SUPERINTENDENCIA DE INDUSTRIA Y COMERCIO	
RAD: 11-25076- -3	FECHA: 2012-11-22 00:27:28
DEP: 2020 DIRECCION DE NUEVAS CREACIONES	EVE: 1 REGISTRO/DEPOSITO/CONCESION/DEPOSITO
TRA: 2 PATENTES DE INVENCION	FOLIOS: 4
ACT: 519 PRESENTACION

Asunto: Radicación: 11-25076- -3
Trámite: 2
Evento: 1
Actuación: 519
Oficio: 21649
Folios: 4

Título de la solicitud: “Sistema para recuperación y reciclaje de aguas grises”.

Figura 1 del Documento ES 1032924 U

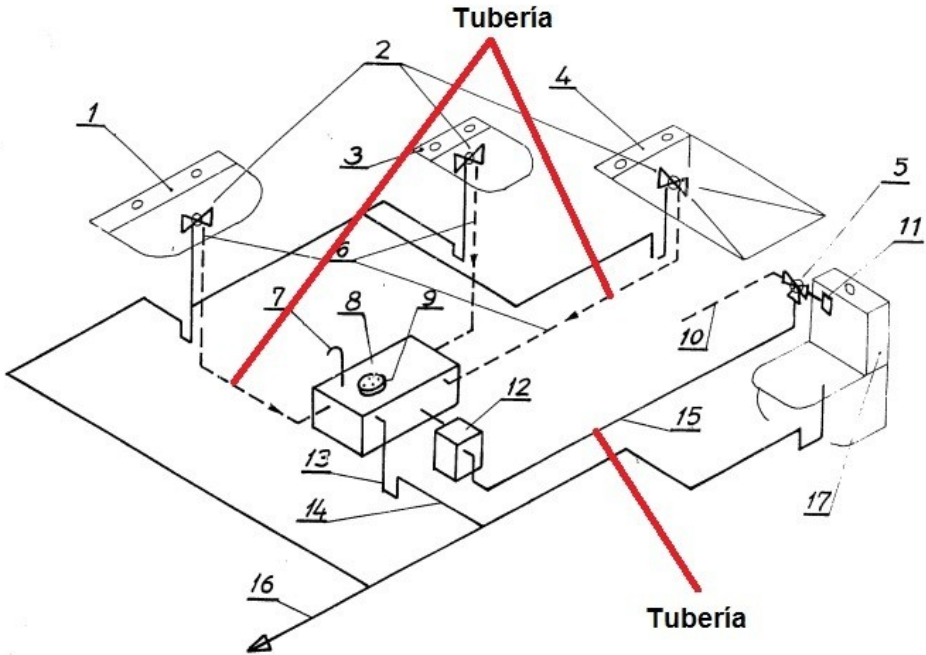
El documento D1¹ divulga un circuito de aprovechamiento del agua ya utilizada en el lavabo, bidé y bañera. (Pág. 2, Líneas 17 a 18; Pág. 5, Fig. 1)

De acuerdo con la tabla anterior, las características esenciales del sistema para la recuperación y reciclaje de aguas grises de la reivindicación 1 habían sido divulgadas previamente en el documento D1, por lo tanto, la materia reivindicada no es nueva.

De acuerdo con la tabla anterior, las características esenciales del sistema para la recuperación y reciclaje de aguas grises de la reivindicación 6 habían sido divulgadas previamente en el documento D1, por lo tanto, la materia reivindicada no es nueva.
